**Artikel:** Tunnel du Simplon: projet de 1893: exposé général de la Compagnie Jura-Simplon et rapport des experts nommés par le Conseil fédéral: août 1884  
**Autor:** Vallière, E. de  
**DOI:** <https://doi.org/10.5169/seals-18760>

## TUNNEL DU SIMPLON

*Projet de 1893.***Exposé général de la Compagnie Jura-Simplon  
et rapport des experts nommés par le Conseil fédéral.***Août 1894.*

Compte rendu par E. DE VALLIÈRE, ingénieur.

Profil de l'espace libre à double voie au milieu du tunnel.

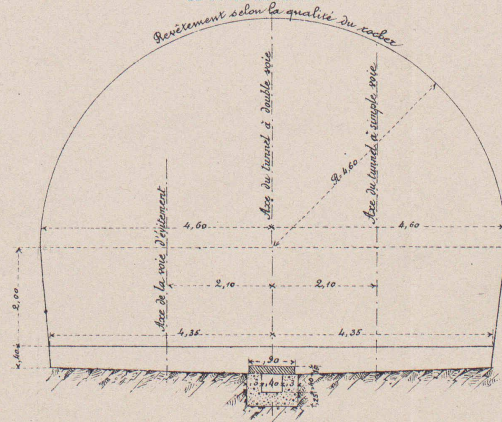
2° *Le profil d'espace libre du tunnel à simple voie est-il admissible tel qu'il est projeté, ou devrait-il être modifié, notamment en considération des exigences de la ventilation ou de l'éventualité de travaux de réparations à l'intérieur du tunnel ?*
